COMUNE DI CAMPI BISENZIO

**Variante Semplificata al Regolamento Urbanistico.
Reiterazione del vincolo preordinato all'esproprio
per la realizzazione dell'ampliamento del
Cimitero comunale del Capoluogo**

Serie: RUC	Data Revisione "0": 10/09/2021	Elaborato: NOTA INTEGRATIVA ALLA RELAZIONE DI FATTIBILITÀ GEOLOGICA
Tavola: ELAB. B3	Revisione: 12/04/2022	
Scala:	Data:

NOTA INTEGRATIVA ALLA RELAZIONE DI FATTIBILITA' GEOLOGICA

Fig.1 - Autorità di Distretto Appennino Settentrionale: Piano di Gestione del Rischio Alluvioni - Carta della Pericolosità da Alluvioni Fluviali (scala indicativa)

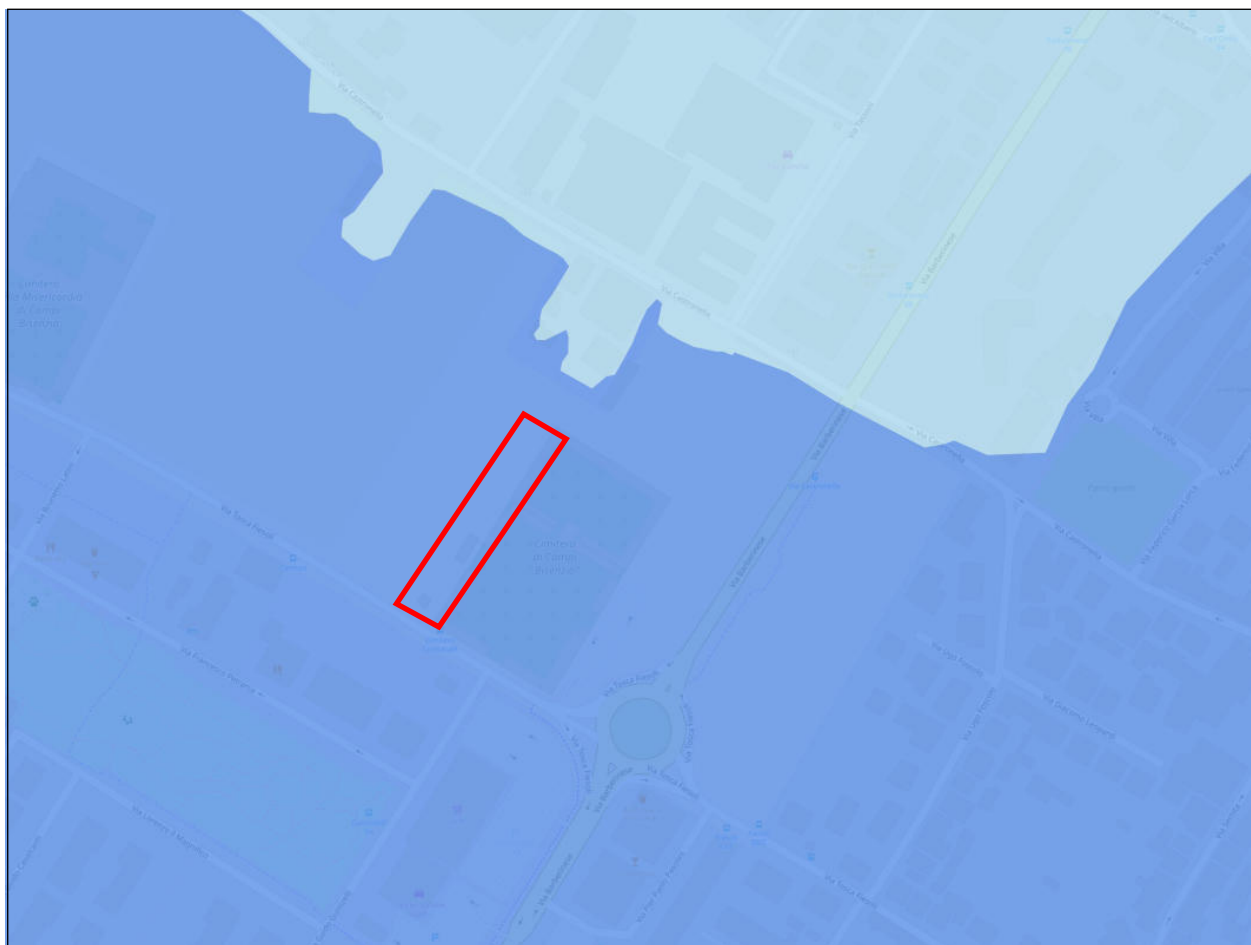
- 2) *In entrambe le relazioni si fa riferimento ad una classificazione di pericolosità del PGRA obsoleta. Il PGRA è stato infatti modificato nell'agosto 2021 a seguito dei nuovi studi condotti a supporto del Piano Strutturale. Per l'area in esame la pericolosità risulta P2. Occorre pertanto aggiornare testo e cartografie.*

Allegata la presente nota è la cartografia di pericolosità da alluvioni fluviali del PGRA aggiornata all'agosto 2021 (Fig.1), da cui si evince che l'area in oggetto rientra in **classe P2 (pericolosità media)**. In conseguenza di ciò, il testo del par.3.3 della relazione di fattibilità geologica dovrà essere sostituito dal seguente.

*“L'area in oggetto – trovandosi in classe P2 di PGRA – ricade all'interno degli ambiti di applicazione di tale normativa. In particolare, si applica l'**art.11** (“Interventi di nuova costruzione in aree a pericolosità per alluvioni frequenti o poco frequenti”) non perchè sono previste nuove costruzioni; ma perchè il rialzamento del piano di campagna sottrarrà superficie alla libera espansione delle acque di esondazione, esattamente come accade quando viene realizzato un nuovo fabbricato.*
